新竹縣政府工程查核代表照片表

工程名稱：竹北市站後段 807-1 地號新闢道路及中華路 408 巷等道路改善工程

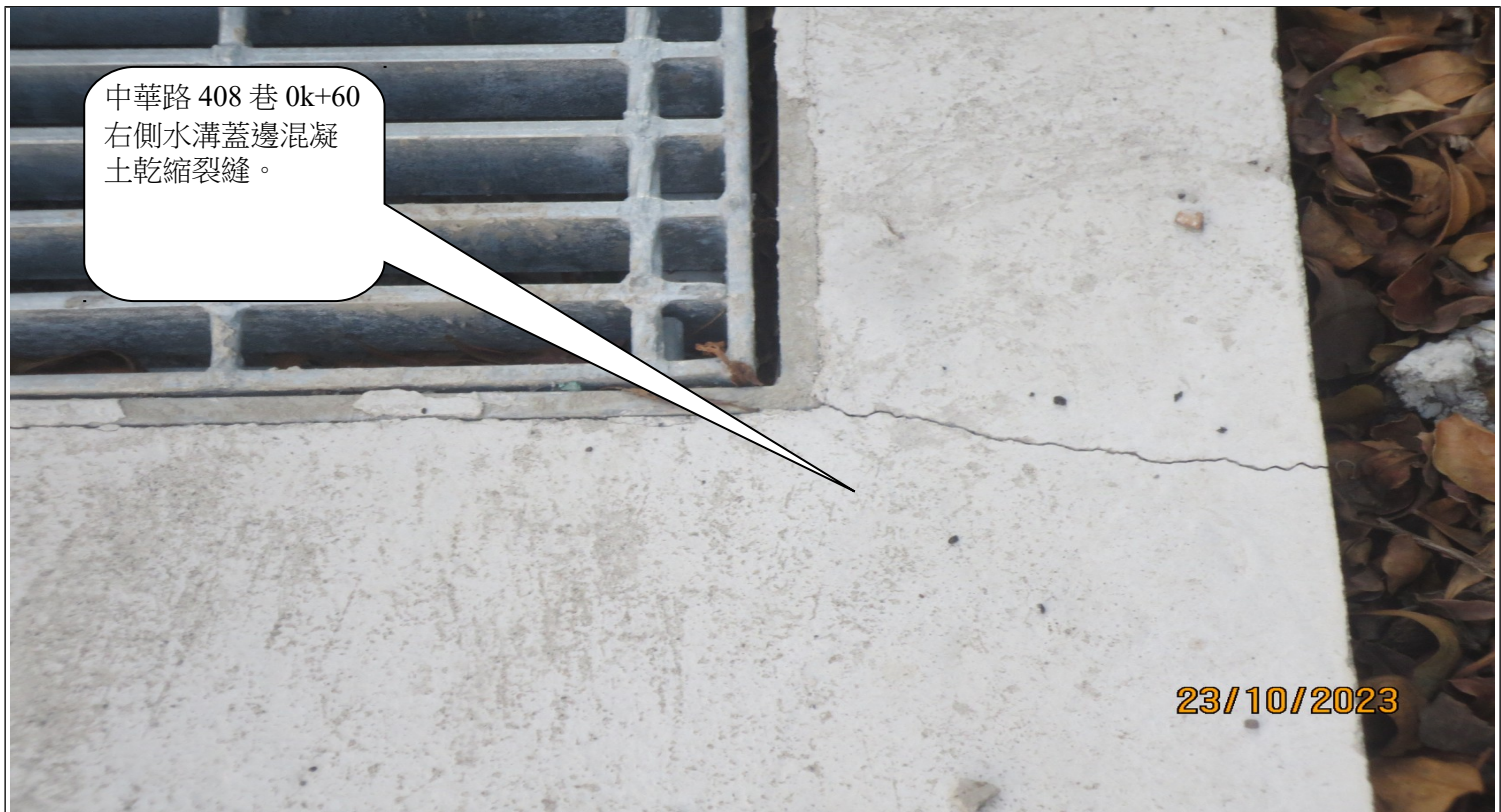
中華路 408 巷 0k+60 右側水溝蓋邊混凝土乾縮裂縫。

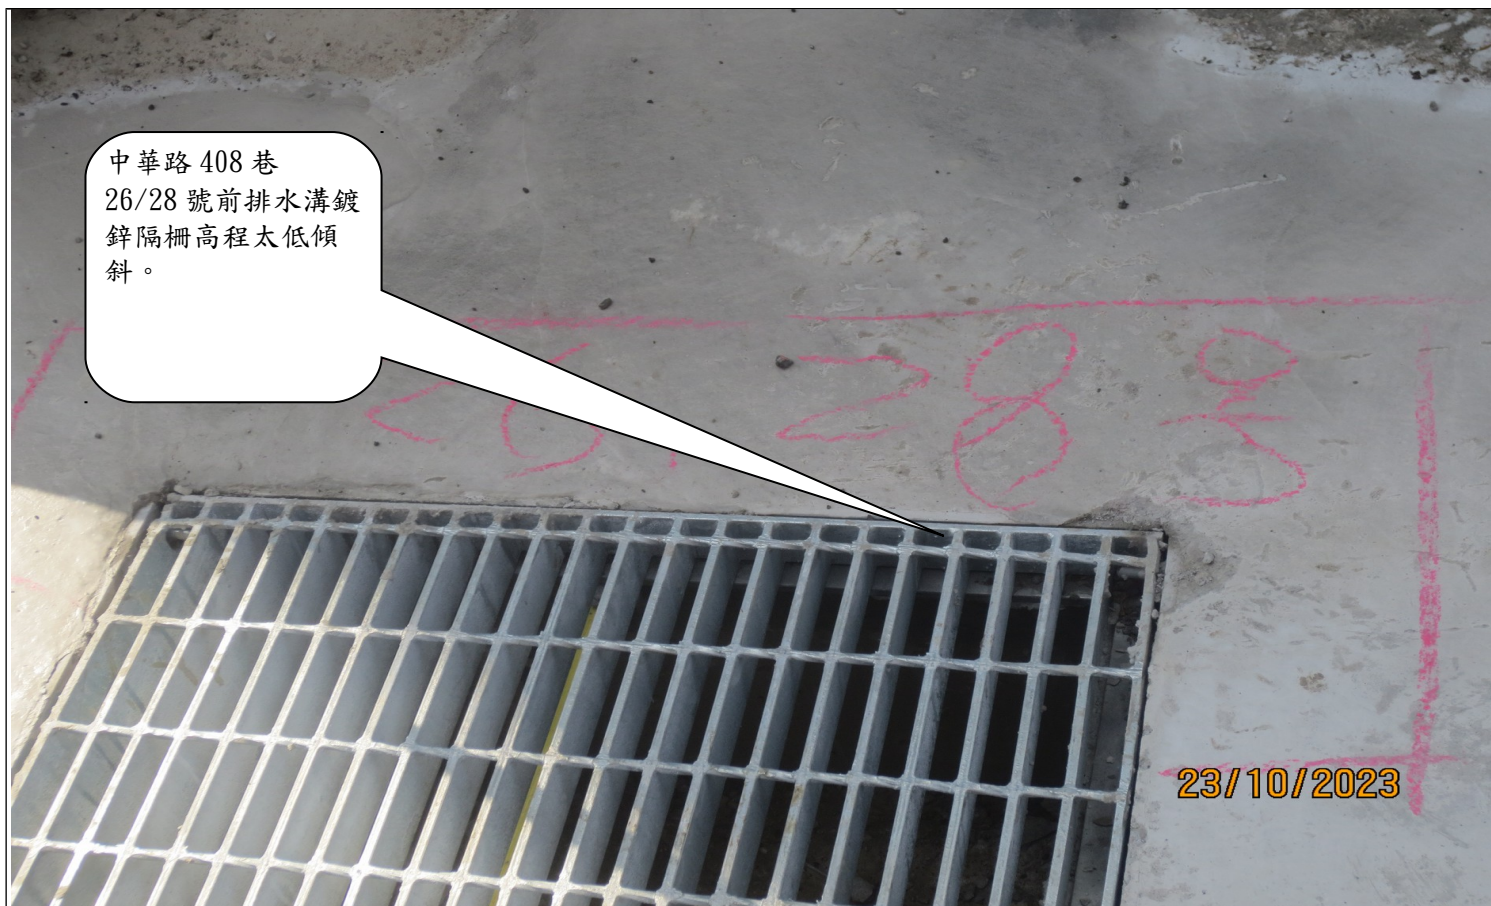
中華路 408 巷 26/28 號前排水溝鍍鋅隔柵高程太低傾斜。

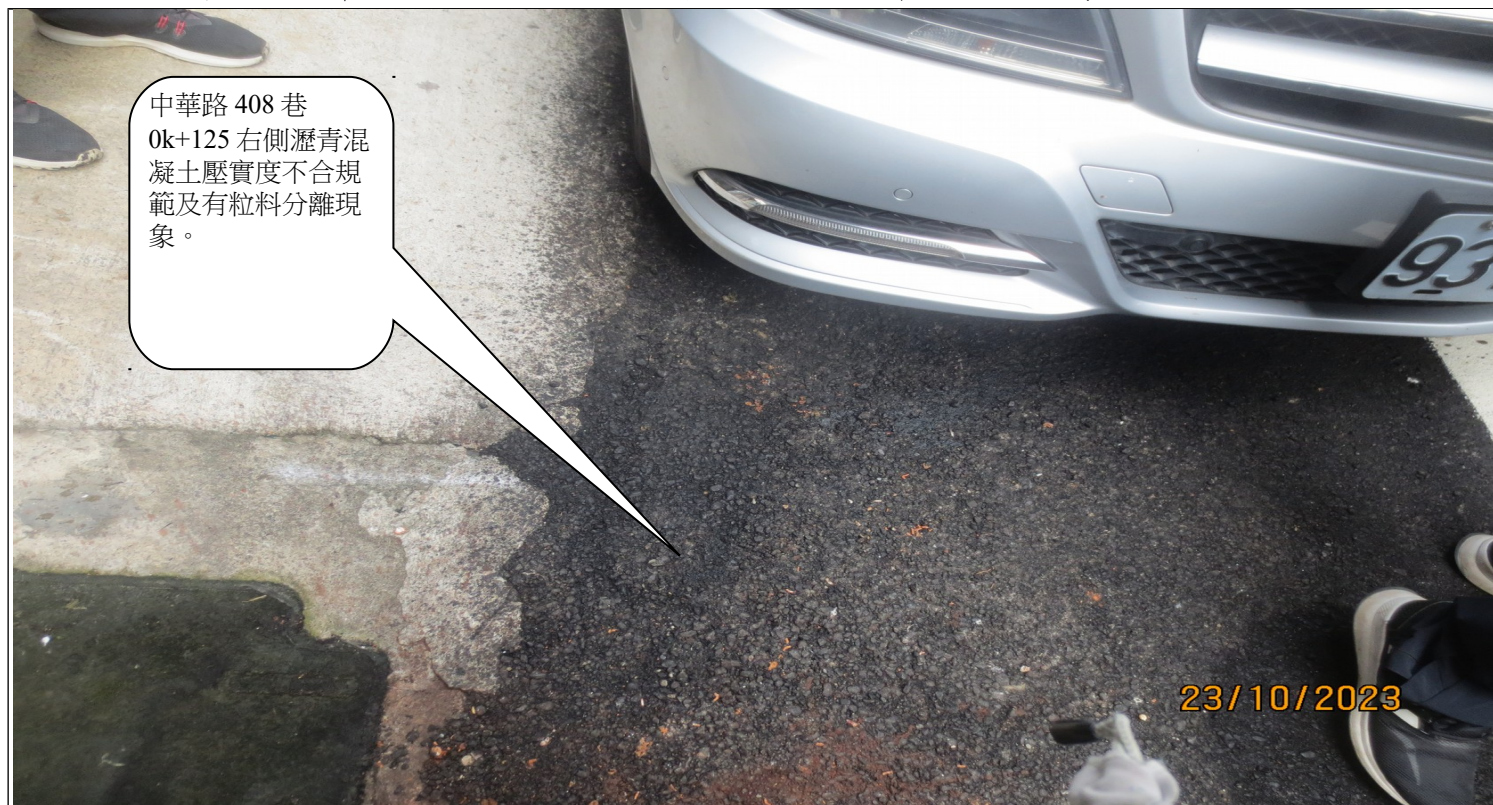
中華路 408 巷
0k+125 瀝青混凝土
接縫不平順需修
補。

中華路 408 巷 0k+125 瀝青混凝土接縫不平順需修補。
